Projekt: **Teilrevision Nutzungsplanung Steinerberg**

Projekt Nr. 24652.01

Thema: **Anhang A - Anpassung Gewässerverlauf**

1900-01-01-0426, -0427, -0428 und -0437

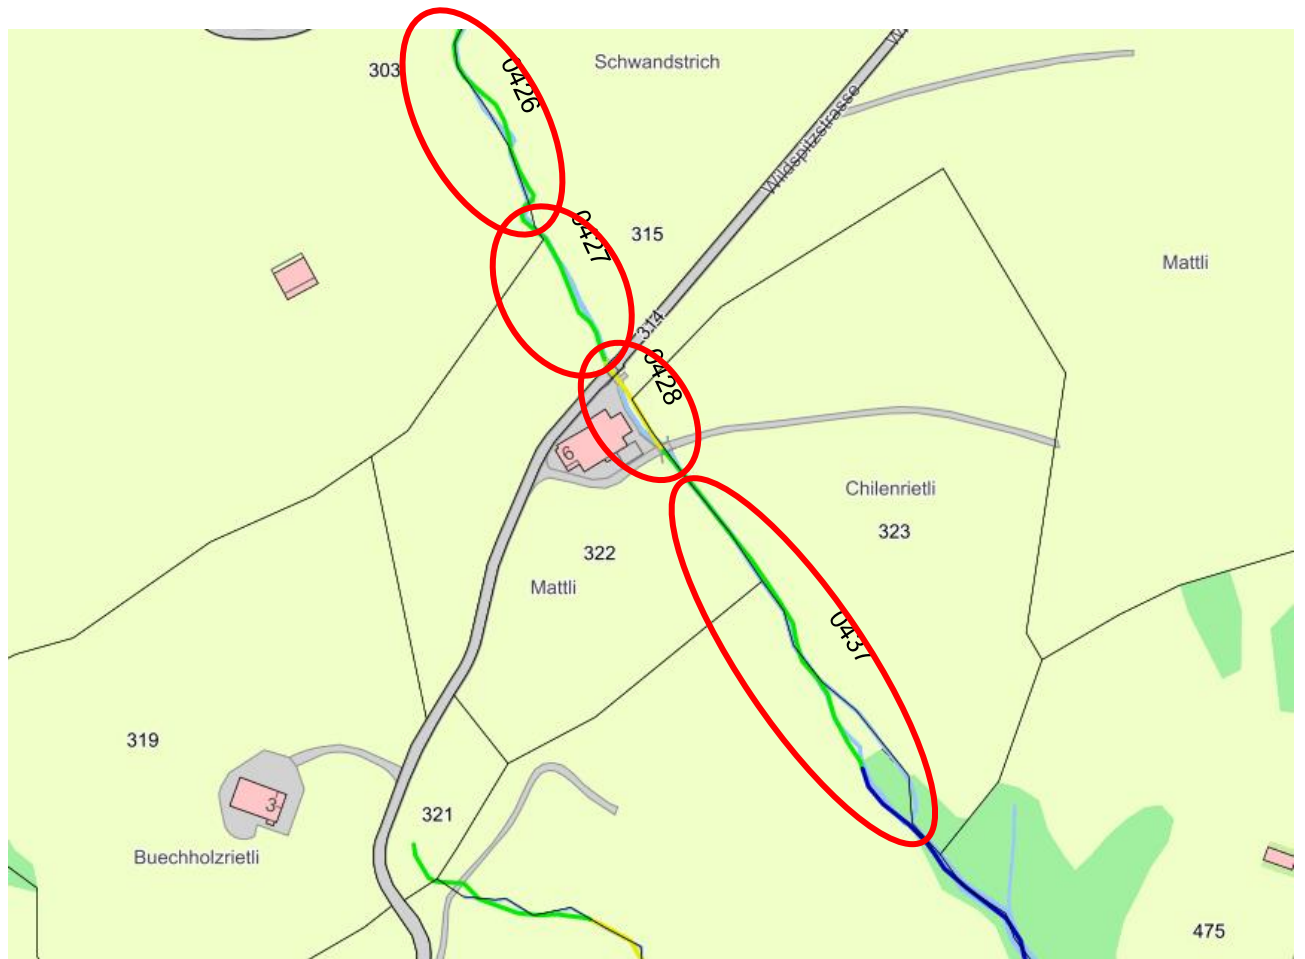
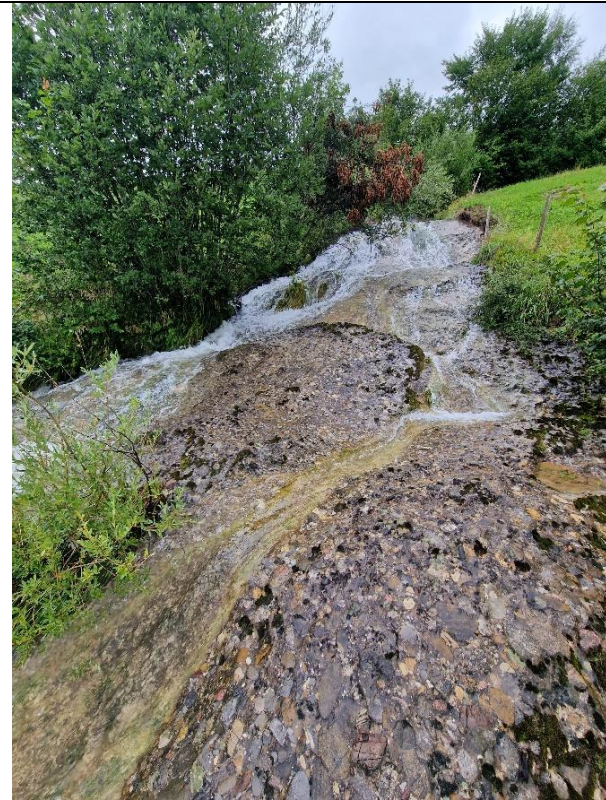
Dieser Bereich des Trütschbachs weist mehrere Abschnitte auf, in denen die amtliche Vermessung von der Lage der ökomorphologischen Erhebung abweicht. Diese Ausgangslage führte dazu, dass in diesem Abschnitt eine umfassende Neuvermessung des Bachverlaufs und dessen Breite vorgenommen werden musste. Dies auch, weil die Ergebnisse Auswirkungen auf bestehende Gebäude und deren Weiterentwicklung haben könnten. Die neuen Vermessungsergebnisse wurden für die Festlegung des Gewässerraums/der Gewässerraumzone (Anhang C) verwendet.

Die Neuvermessung ergab, dass im Abschnitt 0426 kein doppelläufiger Verlauf vorhanden ist. Der Abschnitt 0427 weist eine deutlich geringere Breite von 2.00 anstelle 4.00 m auf. Der Abschnitt 0428 misst eine Sohlenbreite von 3.00 m anstelle der ausgewiesenen 4.00 m. Der Abschnitt 0437 misst 2.00 m anstelle 3.00 m. Der zweiläufige Verlauf wurde jedoch vor Ort bestätigt. Die Breite der beiden Bacharme misst jeweils 1.50 m. Die weiteren Inhalte der ökomorphologischen Beurteilungen sind auch nach der Überprüfung vor Ort korrekt.

1901-01-01-0438, -0435, -0429, -7615 und -7616

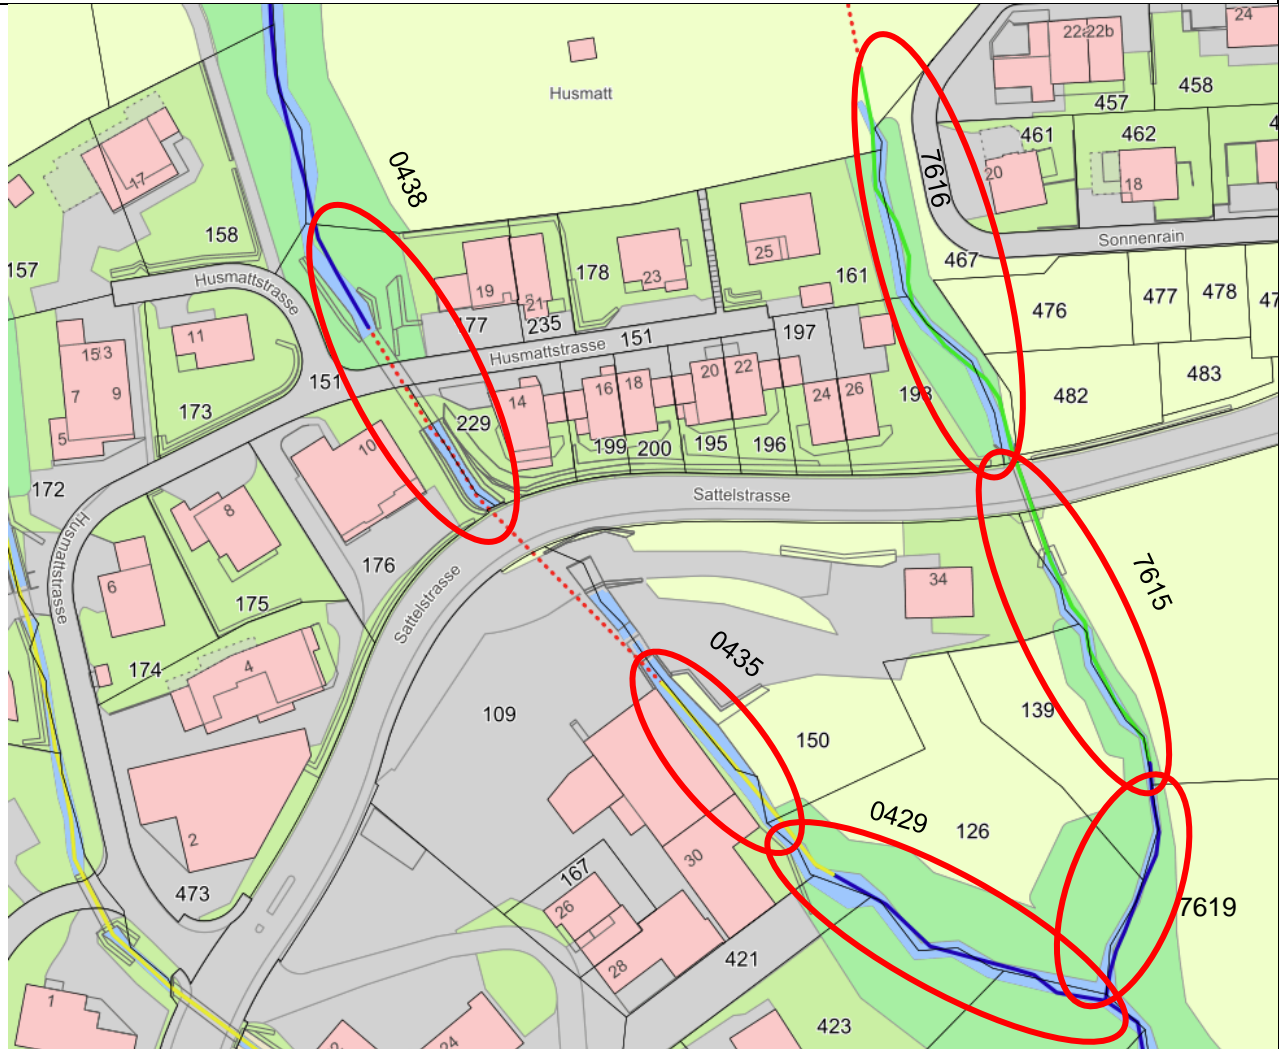
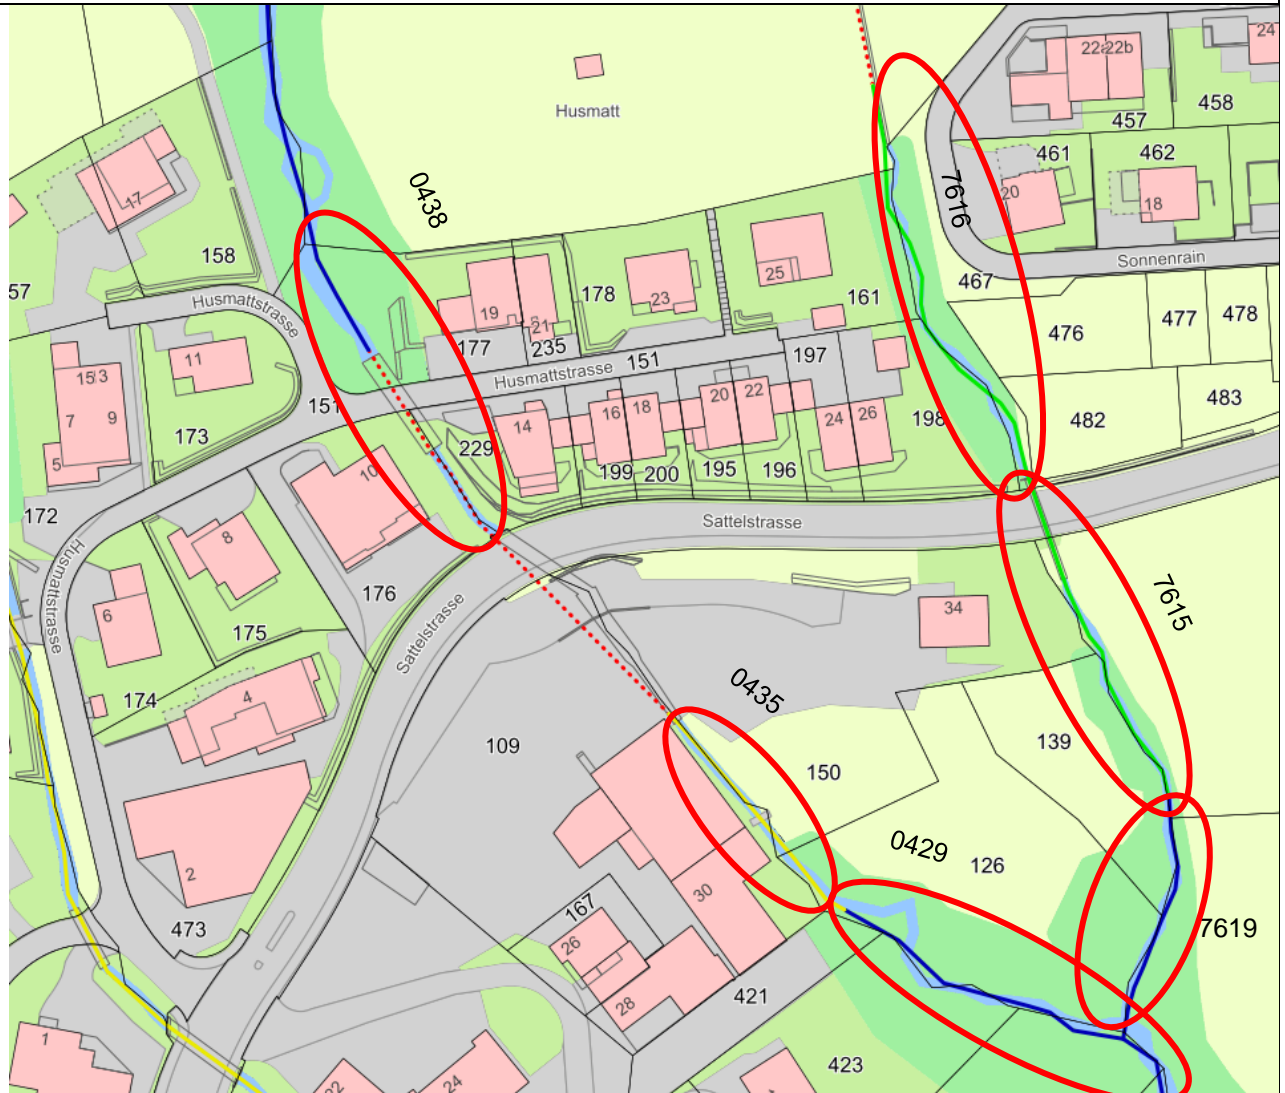
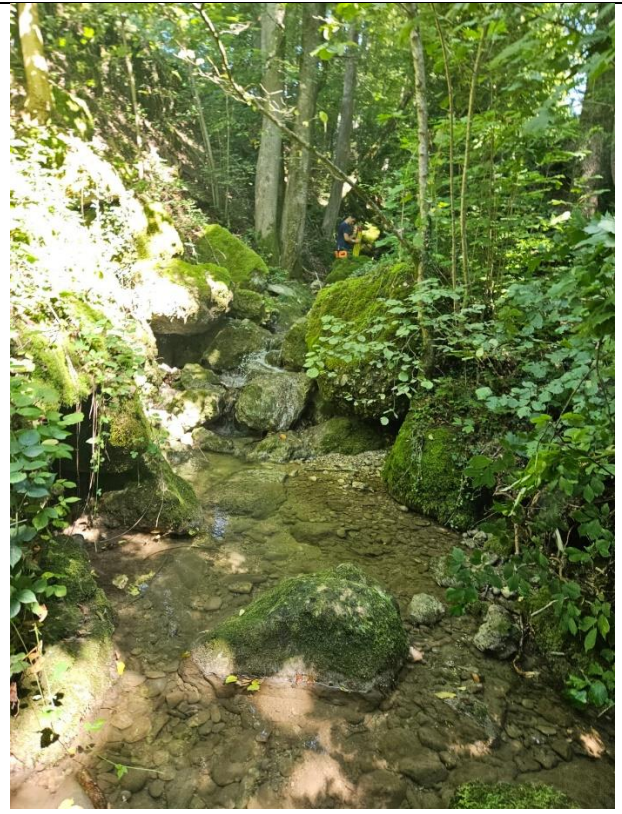
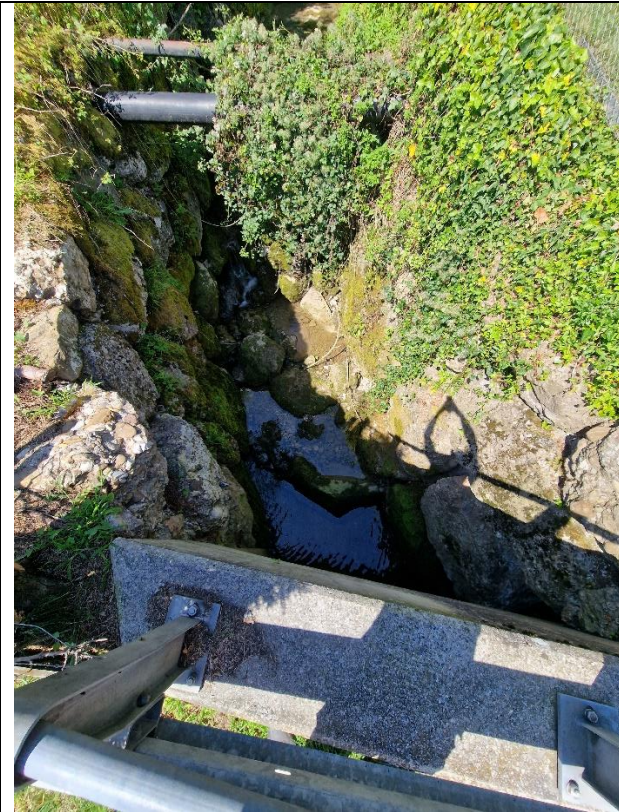
Dieser Abschnitt des Trütschbachs weist mehrere Abschnitte auf, wo die amtliche Vermessung von der Lage der ökomorphologischen Erhebung abweicht. So weist die amtliche Vermessung oberirdische Verläufe auf, obwohl die ökomorphologische Beurteilung eine Eindolung aufweist. Ebenso ist die Lage und Dimensionierung der eingedolten Abschnitte zu überprüfen. Diese Ausgangslage führte dazu, dass in diesem Abschnitt eine umfassende Neuvermessung der Bachverläufe und deren Breiten vorgenommen wurde. Die Ergebnisse haben Auswirkungen auf bestehende Gebäude und deren Weiterentwicklung haben können. Die neuen Vermessungsergebnisse wurden für die Festlegung des Gewässerraums/der Gewässerraumzone (Anhang C) verwendet.

Die Neuvermessung ergab, dass ein 18 m langer Bereich im Abschnitt 0438 oberirdisch verläuft. Hierzu wurde eine separate ökomorphologische Beurteilung vorgenommen (Angang C). In den weiteren Abschnitten ergab die detaillierte Neuvermessung teils einen neuen Verlauf des Gewässers. Bei den Abschnitten 7615 und 7616 ergab die Vermessung vor Ort eine grössere Sohlenbreite von 1.50 m anstelle 0.80 m gemäss der ökomorphologischen Erhebung. Der Abschnitt 7619 weist eine Breite von 2.00 anstelle 1.00 m auf. Die weiteren Inhalte der ökomorphologischen Beurteilungen sind auch nach der Überprüfung vor Ort korrekt.

1901-01-01-5945, -5947, 5948, -5949, -5950

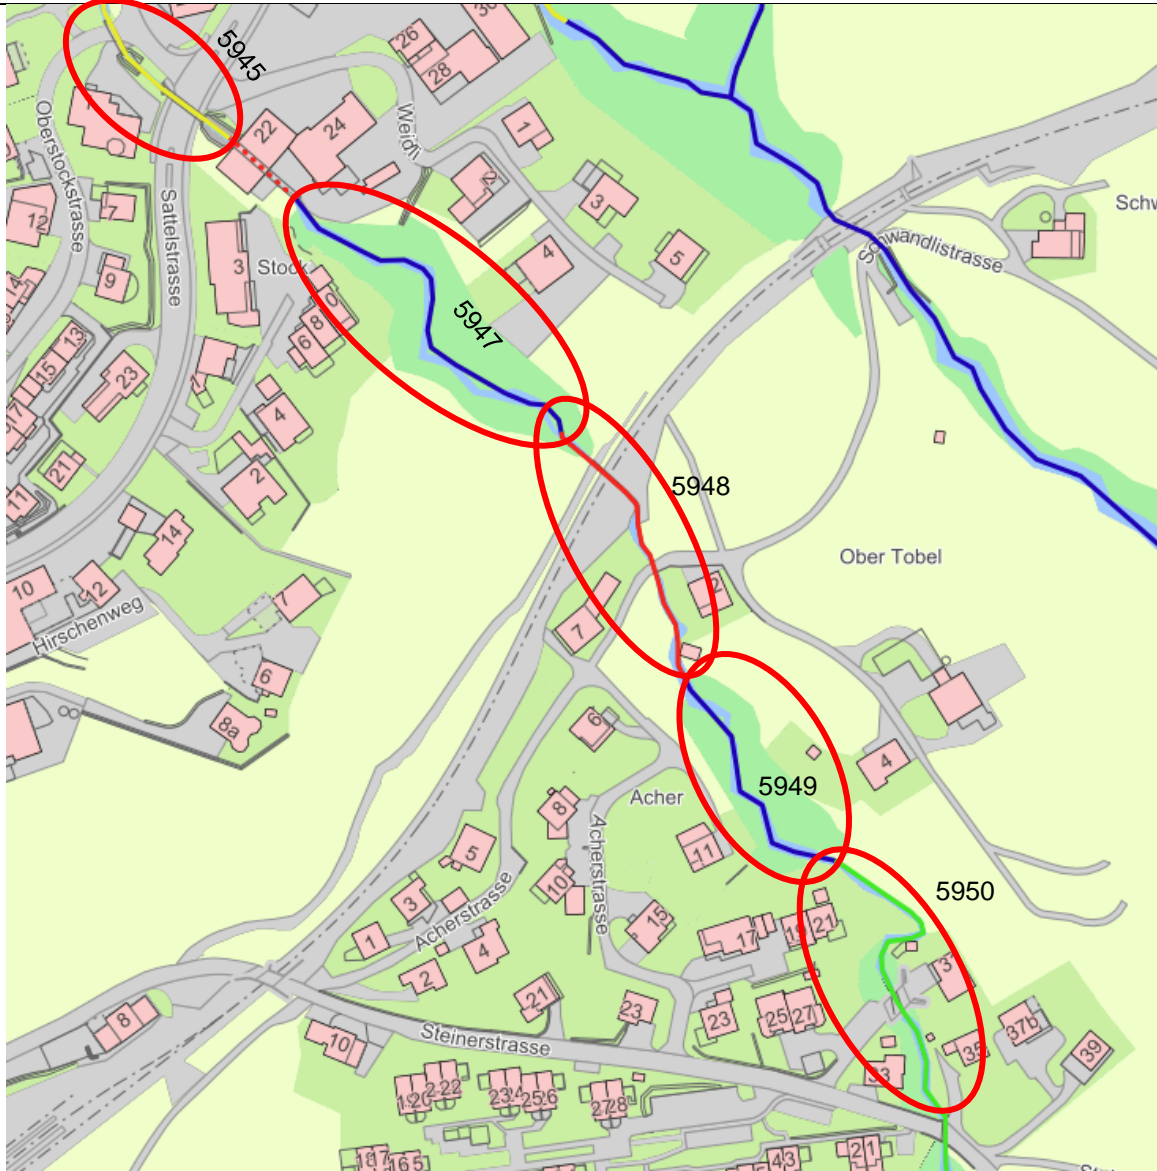
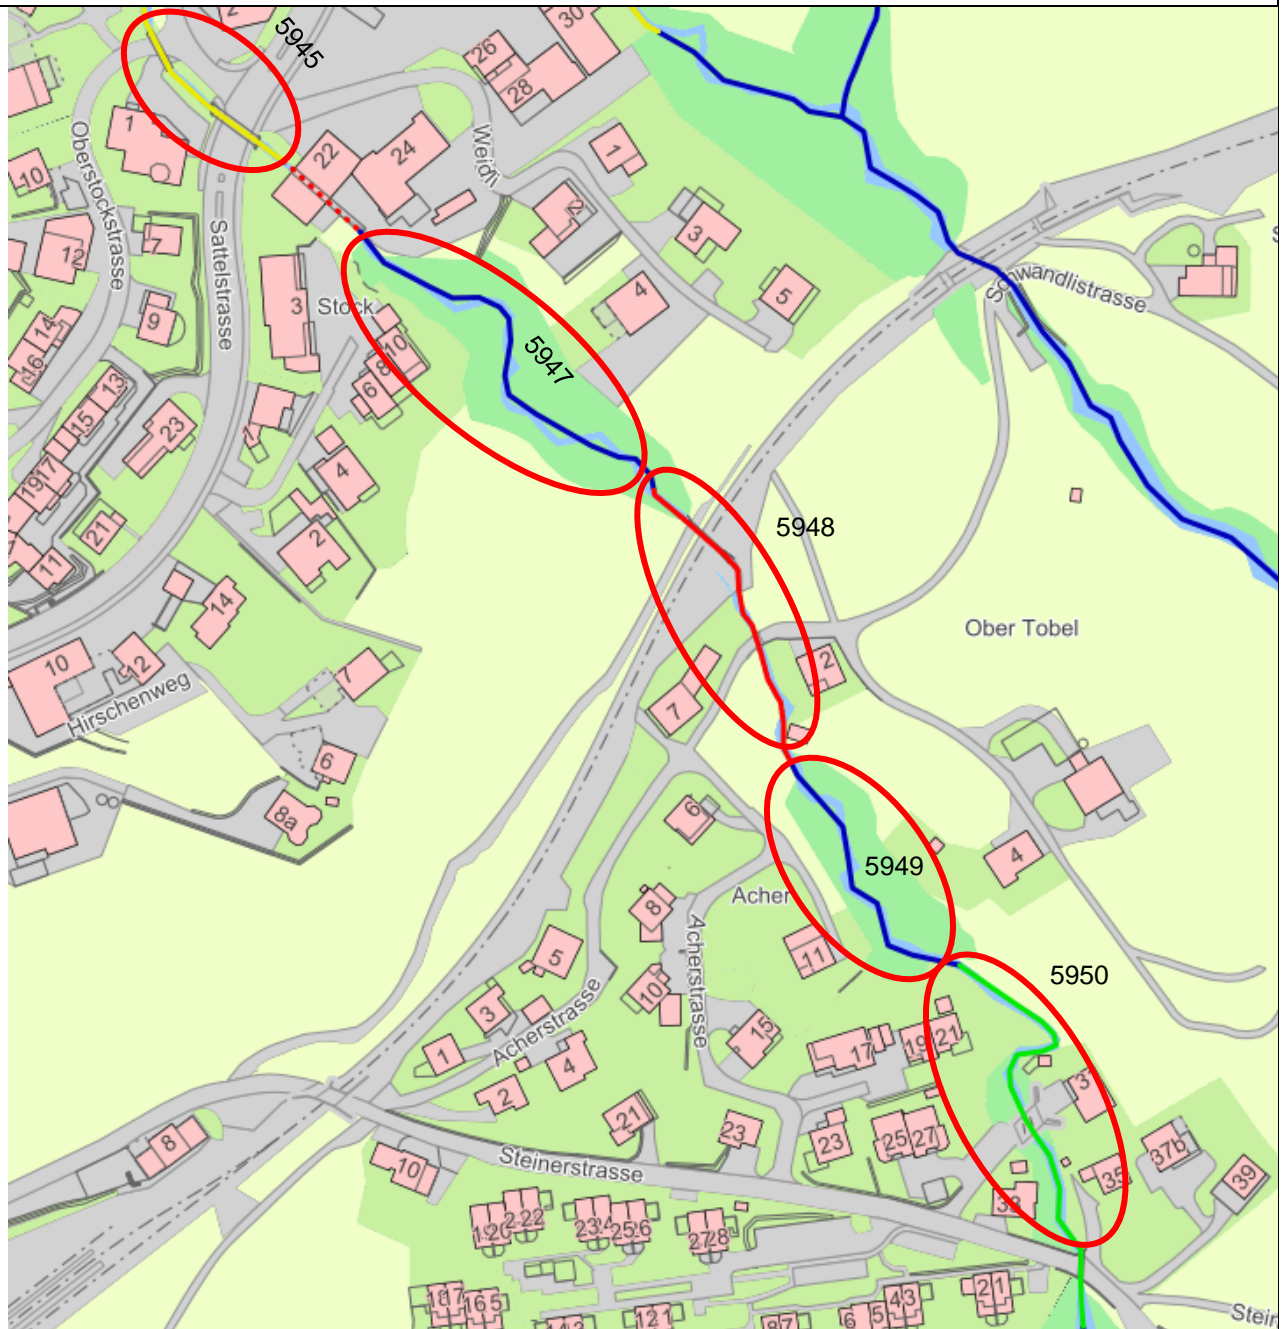
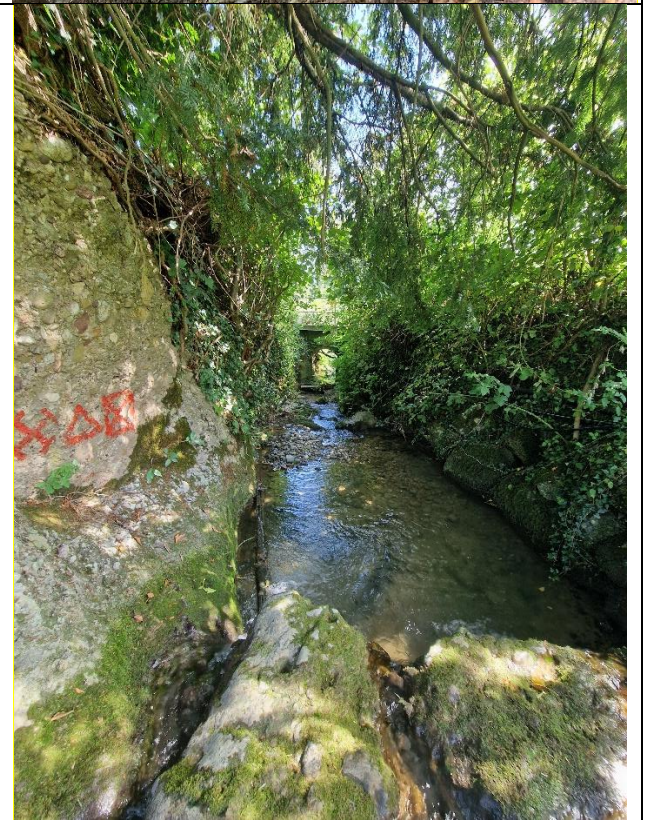
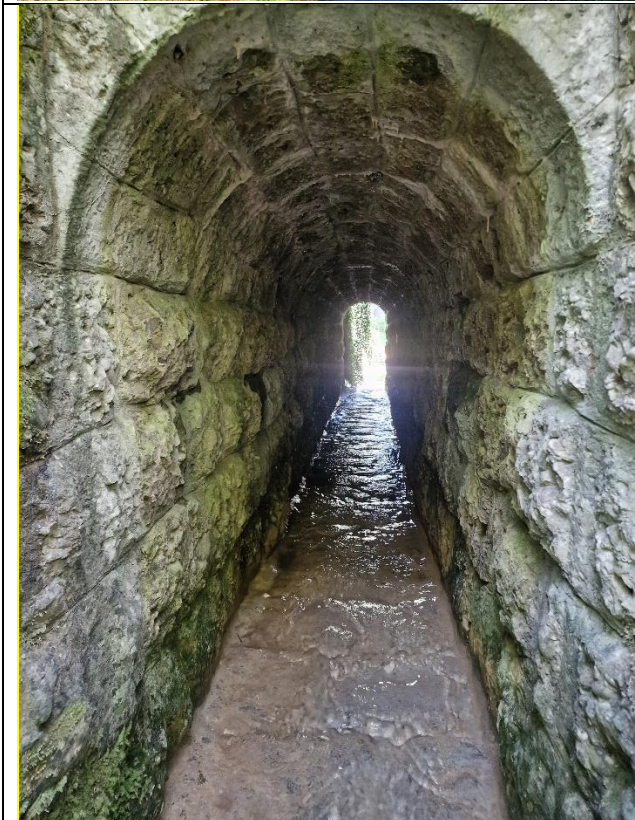
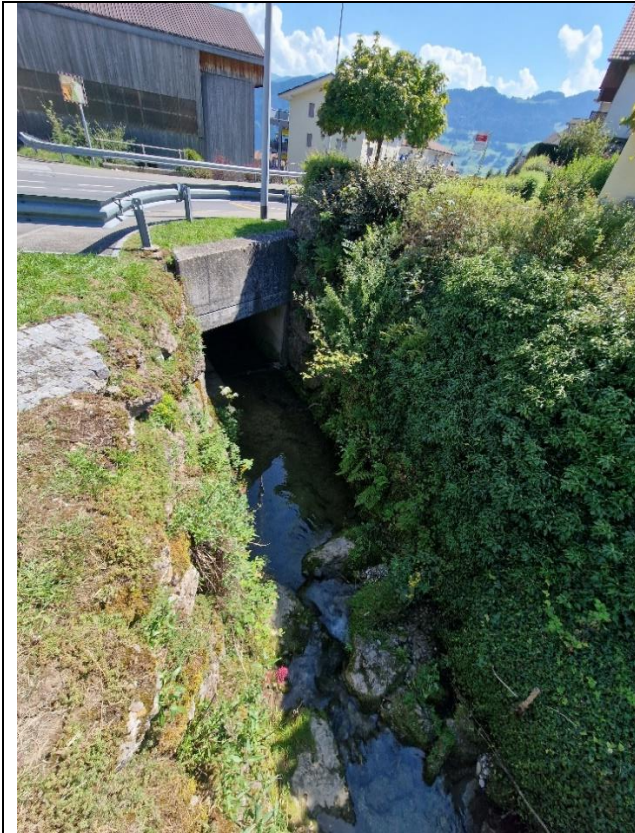
Dieser Abschnitt des Tobelbachs weist mehrere Abschnitte auf, wo die amtliche Vermessung von der Lage der ökomorphologischen Erhebung abweicht. Diese Ausgangslage führte dazu, dass in diesem Abschnitt eine umfassende Neuvermessung des Bachverlaufs und dessen Breite vorgenommen wurde. Auch musste die Dimensionierung und Richtung des eindolten Abschnittes überprüft werden. Die Ergebnisse haben Auswirkungen auf bestehende Gebäude und deren Weiterentwicklung haben könnten. Die neuen Vermessungsergebnisse wurden für die Festlegung des Gewässerraums/der Gewässerraumzone (Anhang C) verwendet.

In allen überprüften Abschnitten ergibt sich eine Präzisierung des Bachverlaufs. In den Abschnitten 5949 und 5950 misst die Sohlenbreite 2.00 m anstelle 1.50 m gemäss dem ökomorphologischen Inventar. Die weiteren Inhalte der ökomorphologischen Beurteilungen sind auch nach der Überprüfung vor Ort korrekt.
